## 高雄市政府 函

主旨：檢送「高雄市前鎮區亞灣智慧公宅都市更新事業公開評選實施者案」公開評選文件釋疑回復、第二次補充公告及附件乙份，惠請予協助張貼、刊登網站並轉知所屬會員知悉，請查照。

## 高雄市前鎮區亞灣智慧公宅都市更新事業公開評選實施者案 【公開評選文件】疑義澄清及補充說明

高雄市前鎮區亞灣智慧住宅都市更新事業公開評選實施者案  
【公開評選文件】第二次補充公告（修正）

**【附錄六】 本案與亞灣智慧公宅（第一期）預  
留立體連通空間位置示意圖**

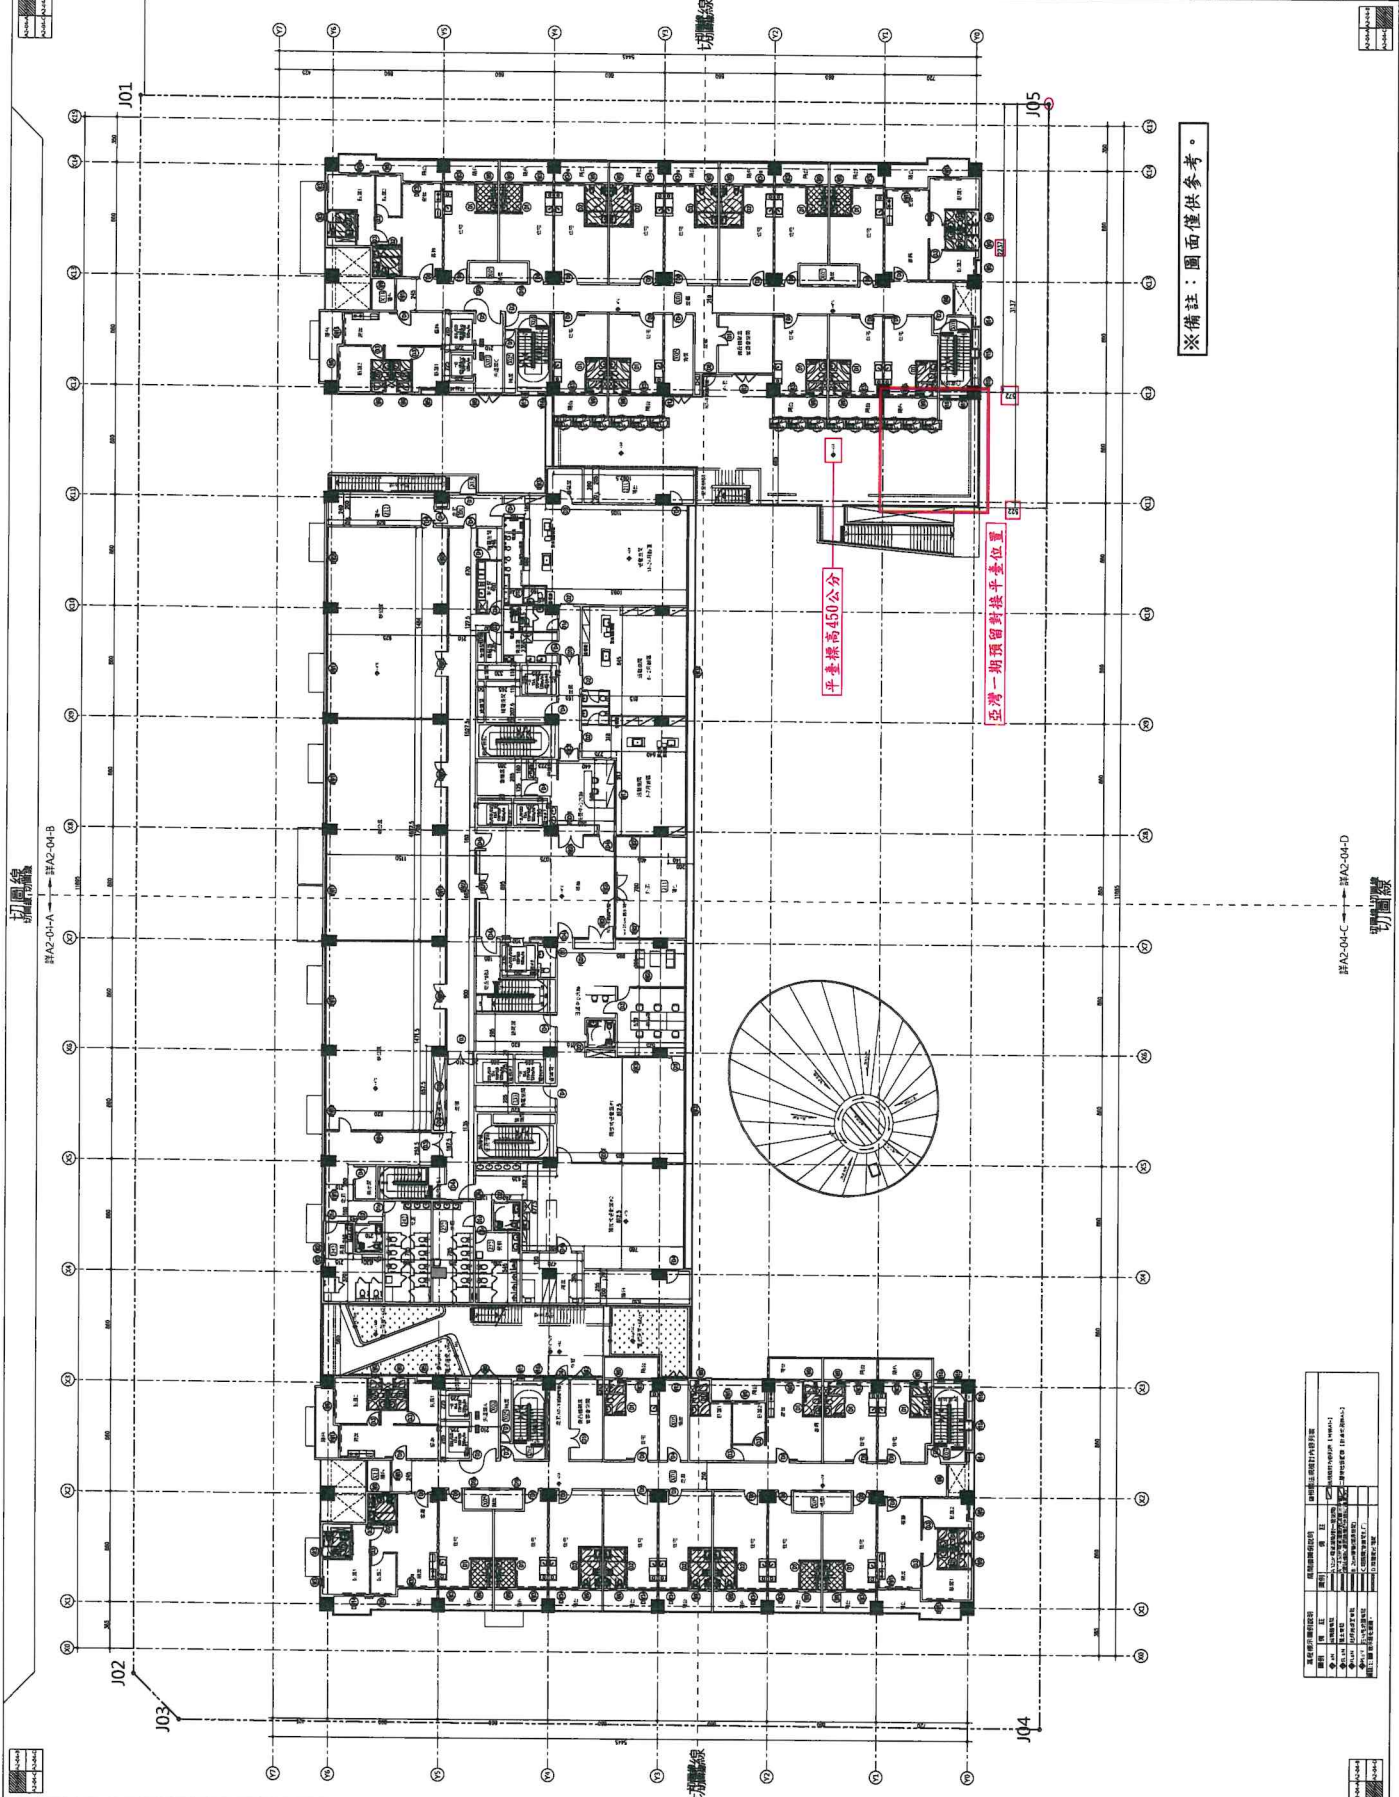
項次	文件頁次	公告內容(條號及條文)	釋疑內容及建議	主辦機關回應與說明
10.	申-17	申請須知3.3.1-1. (9)立體連接之戶外開放空間：以低樓層設置立體連通空間與亞灣公宅一期串接為原則，實施者僅就本案基地範圍內進行設計與施工；惟如後續經主辦機關決議後不需設置立體連通空間，實施者得免進行。	1.亞灣公宅一期連接方式與位置是否已設計定案？ 2.天橋施工費已計入共同負擔，若日後決定不進行施工，是否須從共同負擔費用扣除？	規劃方案由實施者與土地所有權人協商確認。 <b>修正原公開評選文件條文內容，如說明。</b> 說明： 1.依亞灣智慧公宅(第一期)主辦機關提供預留立體連通空間位置，位於一期公宅2樓東側，相關圖說請詳本次補充公告之附錄六，惟實際連通銜接口仍視主辦機關需求為準，未來如有連接之需求，實施者也僅就本案基地範圍內施設；詳本次補充公告第5項及補充公告附件1。 2.倘若經主辦機關確認不須施設立體連通空間，該費用則不得納入共同負擔費用計算。
11.	申-17	申請須知3.3.1-1. (9)立體連接之戶外開放空間：以低樓層設置立體連通空間與亞灣公宅一期串接為原則，實施者僅就本案基地範圍內進行設計與施工；惟如後續經主辦機關決議後不需設置立體連通空間，實施者得免進行。	設置立體連通空間所需經費得否計入共同負擔費用之中？	<b>修正原公開評選文件條文內容，如說明。</b> 說明： 本案立體連通空間興建費用得納入共同負擔費用計算；為利文字明確化，茲修訂本條文如下： 「3.3.1-1. 社會住宅單元(公益設施)： (9)立體連接之戶外開放空間：以低樓層設置立體連通空間與亞灣公宅一期串接為原則，實施者僅就本案基地範

項次	原條文	第二次補充公告內容	主辦機關說明	頁碼
5.	<p>申請須知3.3.1-1.                      (9)立體連接之戶外開放空間：以低樓層設置立體連通空間與亞灣公宅一期串接為原則，實施者僅就本案基地範圍內進行設計與施工；惟如後續經主辦機關決議後不需設置立體連通空間，實施者得免進行。</p>	<p>申請須知3.3.1-1.                      (9)立體連接之戶外開放空間：以低樓層設置立體連通空間與亞灣公宅一期串接為原則（詳公開評選文件附錄六），實施者僅就本案基地範圍內進行設計與施工，興建費用得納入共同負擔費用計算。惟如後續經主辦機關決議後不需設置立體連通空間，實施者得免進行。</p>	<p>1. 為讓申請人得更詳細評估規劃，茲修訂本條文，補充亞灣智慧公宅（第一期）預留立體連通空間位置供參考，惟實際連通銜接口仍視主辦機關需求確認為準。                      2. 本案立體連通空間設置費用得納入共同負擔費用提列，為利文字明確化，茲修訂本條文。</p>	申-17
6.	<p>申請須知5.2.2-3.                      社會住宅規劃設計：房型及坪數規劃（至少須達650戶且總樓地板面積不得低於44,000平方公尺，前述總樓地板面積不含地下層車位樓地板面積）、與5G AIoT機能結合構想、開放空間規劃。</p>	<p>申請須知5.2.2-3.                      社會住宅規劃設計：房型及坪數規劃（至少須達650戶且總樓地板面積不得低於49,000平方公尺，前述面積以建築執照登載為準）、與5G AIoT機能結合構想、開放空間系統及交通動線規劃、地下停車空間規劃。</p>	<p>詳項次1.說明。</p>	申-37

3.	<p><b>委託實施契約(草案)3.3.2-1.</b>            (9)立體連接之戶外開放空間:以低樓層設置立體連通空間與亞灣公宅一期串接為原則,實施者僅就本案</p>	<p><b>委託實施契約(草案)3.3.2-1.</b>            (9)立體連接之戶外開放空間:以低樓層設置立體連通空間與亞灣公宅一期串接為原則(<u>詳公開評選文件</u>)</p>	<p>詳上開申請須知項目5.說明。</p>	<p>契-11</p>

項次	原條文	第二次補充公告內容	主辦機關說明	頁碼
	<p>基地範圍內進行設計與施工；惟如後續經主辦機關決議後不需設置立體連通空間，實施者得免進行。</p>	<p><b>附錄六</b>），實施者僅就本案基地範圍內進行設計與施工，<b>興建費用納入共同負擔費用計算</b>。惟如後續經主辦機關決議後不需設置立體連通空間，實施者得免進行。</p>		
4.	<p><b>委託實施契約(草案)5.1</b> 本案實施方式為權利變換，土地權利關係人（即高雄市政府）將依本案經核定發布之權利變換計畫書所載之更新後權益價值進行分配，就取得更新後應分配之土地及建築物，以分回社會住宅及地面一層商業設施為原則，並採垂直集中分配獨立建築物下方選配停車位，以鄰亞灣公宅一期基地之建築物為優先。</p>	<p><b>委託實施契約(草案)5.1</b> 本案實施方式為權利變換，土地權利關係人（即高雄市政府）將依本案經核定發布之權利變換計畫書所載之更新後權益價值進行分配，<b>以不提繳差額價金方式</b>，就取得更新後應分配之土地及建築物，以分回社會住宅及地面一層商業設施為原則，並採垂直集中分配獨立建築物下方選配停車位，以鄰亞灣公宅一期基地之建築物為優先。</p>	<p>詳上開申請須知項目2.說明。</p>	契-21
5.	<p><b>委託實施契約(草案)5.2</b> 本案土地權利關係人（即高雄市政府）經權益價值分配後之社會住宅，其最小戶數不低於650戶（實際房型比例得依市府需求調整，如調整以不高於850戶為原則），<b>且總樓地板面積不得低於44,000平方公尺（不含地下層車位樓地板面積）</b>。</p>	<p><b>委託實施契約(草案)5.2</b> 本案土地權利關係人（即高雄市政府）經權益價值分配後之社會住宅，其最小戶數不低於650戶（實際房型比例得依市府需求調整，如調整以不高於850戶為原則），<b>且總樓地板面積不得低於49,000平方公尺（以建築執照登載為準）</b>。</p>	<p>詳上開申請須知項目1.說明。</p>	契-21
